Vår referanse: PLAN-2022/20508-38
Saksbehandler: Annette Victoria Gustavsen
Åsgård
Dato: 07.03.2025

Justert planforslag til begrenset høring:

Ytrebygda, Gnr. 38, Bnr. 15 mfl., Søvikmarka, Reguleringsplan arealplan-ID 65350000

Figur 2 – Bildet er hentet fra planbeskrivelsen og viser planforslaget ved offentlig ettersyn til venstre (2018), og gjeldende planforslag til høyre (2025).

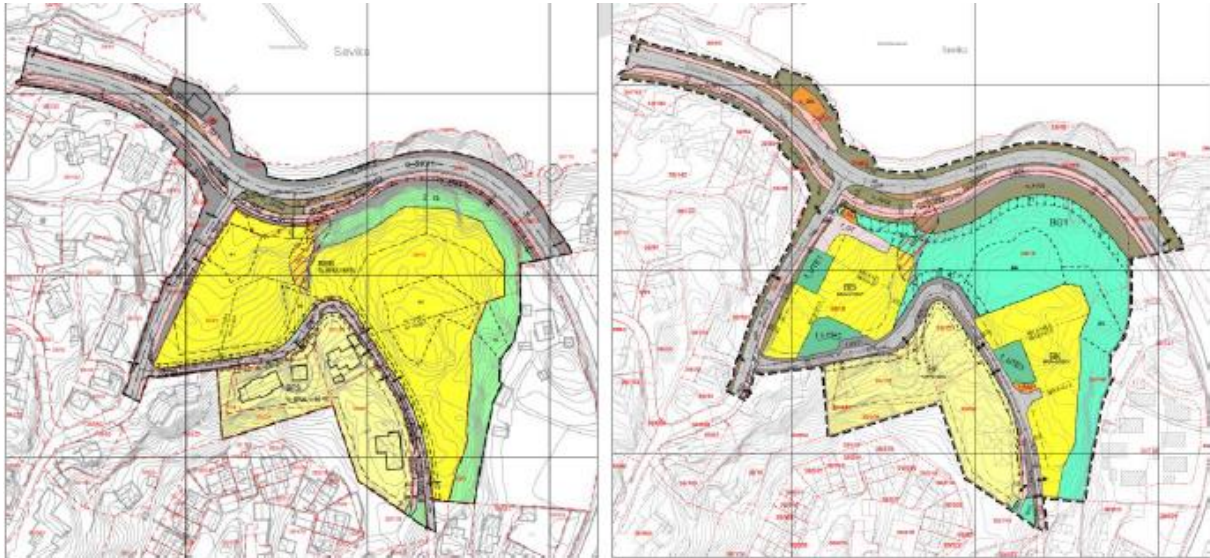
Endringene omhandler i hovedsak:

- Bruksareal har blitt redusert fra ca. 11 600 m² til 6 700 m².
- Reduksjon i antall boenheter, fra 68 boenheter til 36 boenheter.
- Byggeformål er redusert fra 13 337 m² til 5 980 m².
- Bebyggelsen er trukket tilbake fra kollen for å bevare mer av grøntområdet og dempe fjernvirkningen.
- Bebyggelsen er endret fra blokkbebyggelse til en kombinasjon av rekkehus til leilighetsbygg.
- Avkjørsel til begge feltene er endret, og det er en reduksjon i antall parkeringskjellere fra tre til to.

Figur 3 – Bildet til venstre viser planforslaget som var til offentlig ettersyn i 2018, bildet til høyre er planforslaget som nå ligger til begrenset høring 2025.

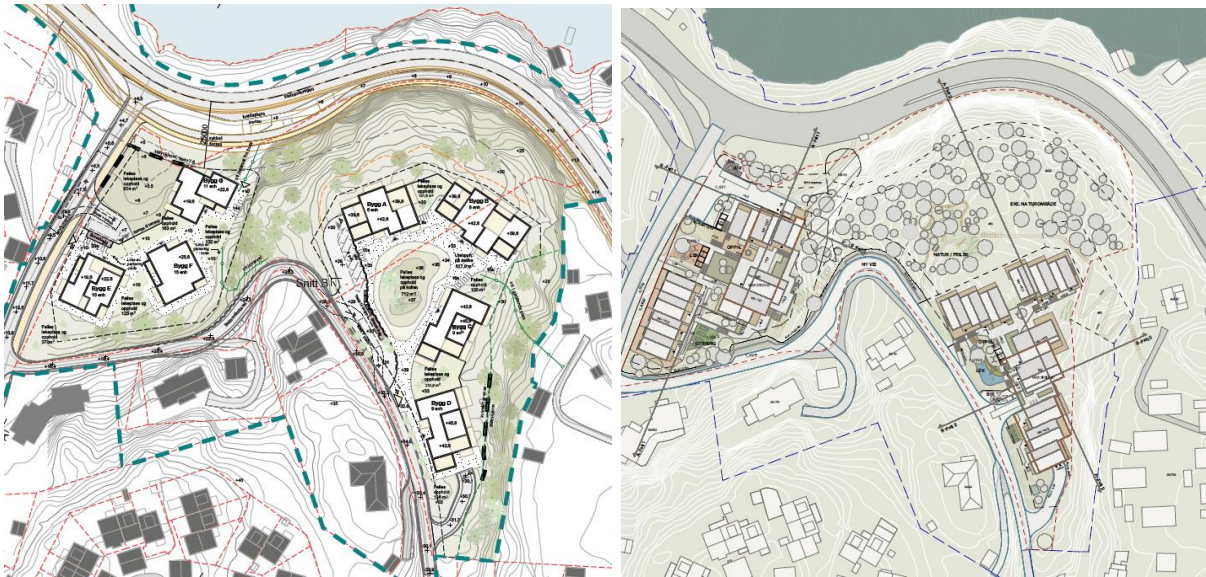
Det foreligger en innsigelse fra Fylkesmannen i Hordaland (nå Statsforvalteren i Vestland) fra offentlig ettersyn. I innsigelsen ble det pekt på at utbyggingen måtte tilpasses grønnstrukturen. Statsforvalteren påpekte at kollen i øvre del av planforslaget er urørt og tett bevokst med trær, og tett underskog med potensiale for rekreasjon og lek. Videre ble det vist til at bebyggelsen ville privatisere og bygge ned natur.

PBE har gjennom hele prosessen vært tydelige på at eksisterende grønnstruktur i øvre del av planområdet (kollen) skal ivaretas i størst mulig grad. For å imøtekomme Statsforvalterens innsigelse har bebyggelsen blitt trukket tilbake fra kollen for å bevare grøntarealet og dempe fjernvirkningene av bebyggelsen, jf. Figur 2. PBE er positive til at planforslaget legger opp til å ivareta grønnstrukturen og at bebyggelsen er blitt trukket unna kollen.

I forhold til byggehøyder er det i den øvre delen av planen gjort noen justeringer. Da planforslaget var på offentlig ettersyn viste planforslaget en variasjon i byggehøyder, fra 3 til 4 etasjer. Byggehøyden i plankartet var da satt til k+43 og k+46. I revidert planforslag er kotehøyden satt til k+41,5, k+45,5 og k+47,5. Det er lagt inn en bestemmelse 3.4.1.b, som tillater blokkbebyggelse med inntil 4 boligetasjer. I henhold til illustrasjonsmaterialet legges det høyeste bygget i midten av felt BK, med nedtrapping i høyden kollen i nord og overfor naboeiendom gnr./bnr.: 38/59 i sør. PBE vurderer at det er positivt at planforslaget har en lavere bebyggelse mot kollen og nabo, da dette bidrar til å redusere fjernvirkningene og tilpasningen mot eksisterende bebyggelse forbedres.

Vi ber om at Statsforvalter gjennom denne høringen tar stilling til om innsigelsen kan trekkes.

Figur 4 – Bildet til venstre viser lekeareal i nedre felt av planområdet i planforslag fra offentlig ettersyn, mens bildet til høyre viser revidert planforslag 2025.

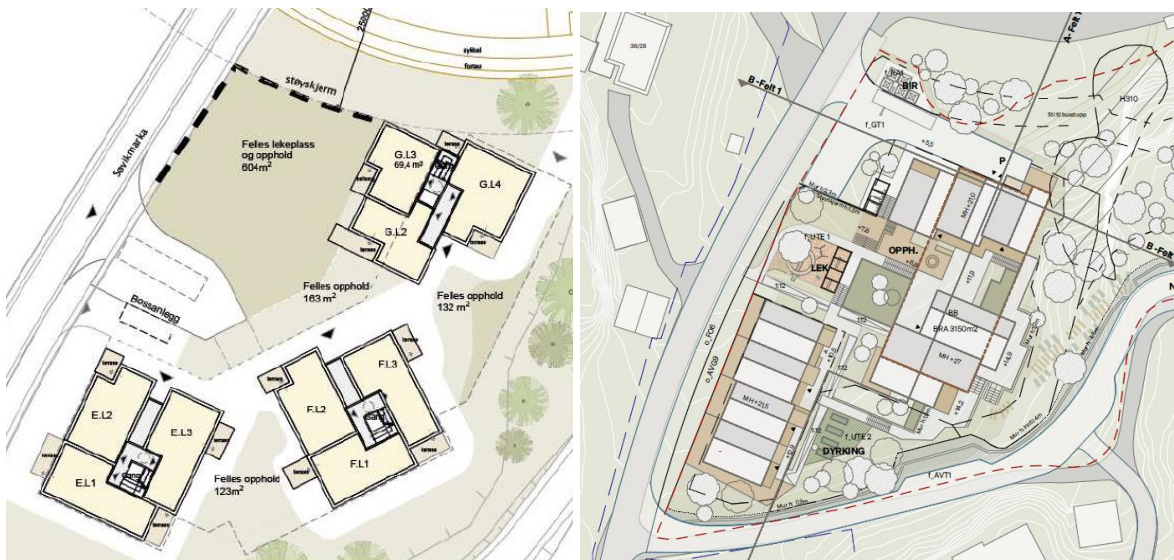
Ved offentlig ettersyn kom det innsigelse fra Statsforvalter hvor barn- og unges interesser var et av punktene. Her ble det pekt på at areal for barns lek og opphold bør sikres bedre mot veitrafikkstøy. Det var da særlig lekearealet i den vestlige delen av planen, hvor både støy og nærhet til Steinsvikvegen ble trukket frem som problematisk. PBE vurderer at planforslaget som nå foreligger, i større grad tar hensyn til barn og unge som skal bo og leve i Søvikmarka.

Lekeplassene er regulert inn i plankartet som uteoppholdsareal (f_UTE1-3), og kan i henhold til bestemmelsene etableres innenfor disse feltene. I bestemmelsene står det at det innenfor feltene skal etableres lekeareal og felles uteoppholdsareal som skal gi mulighet for aktiviteter og bruk av ulike aldersgrupper. Det skal etableres minimum 2 lekeplasser med minimum 3 lekeapparater, hvorav minst ett av disse apparatene er universelt utformet.

Figur 7 – Bildet er hentet fra støyrapport og viser støynivå ved fasade.

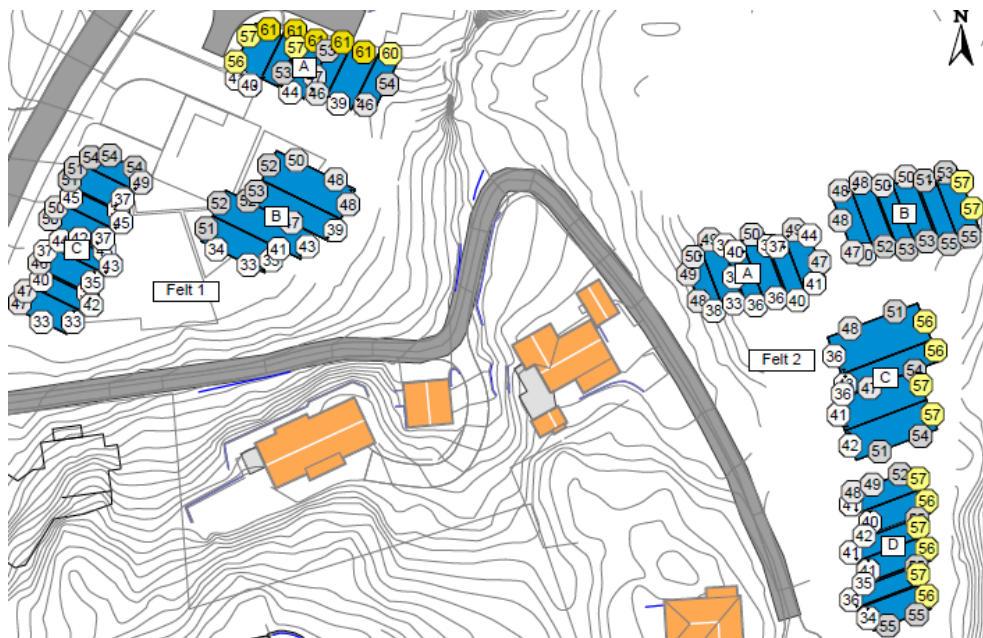
Ved offentlig ettersyn var det utarbeidet en støyrapport, datert 07.11.2017. Siden da har det blitt utarbeidet en ny støyrapport, datert 04.07.24, som er basert på revidert plangrep. Det er noen av leilighetene som får fasade i gul støysone. Det er sikret i bestemmelse 3.1.1 f at alle boenheter som ligger i gul støysone skal være gjennomgående. Minst halvparten av oppholdsrom, og minimum ett av soverommene skal ha vindu mot stille side og minst ett vindu skal kunne åpnes. Dette sikrer at alle boenheter i planområdet får tilgang til minst én stille side. Støyrapporten viser til at balkonger på støyutsatt side som skal inngå i stille uteareal må skjermes for å få tilfredsstillende støyforhold. Bestemmelse 3.1.1.g sikrer at der støynivået ved fasaden er høyere enn $L_{den}=59$ dB tillates det innglasset balkong. Ved offentlig ettersyn viste PBE til at innglassing av balkonger som avbøtende tiltak ikke tillates, jf. KPA2010. PBE vurderer fremdeles at innglassede balkonger ikke kan tillates her, da reguleringsplanen ligger i ytre fortettingssone i KPA. PBE vurderer at det vil være nødvendig at det arbeides videre med å finne løsninger for dette før planen skal sluttbehandles.
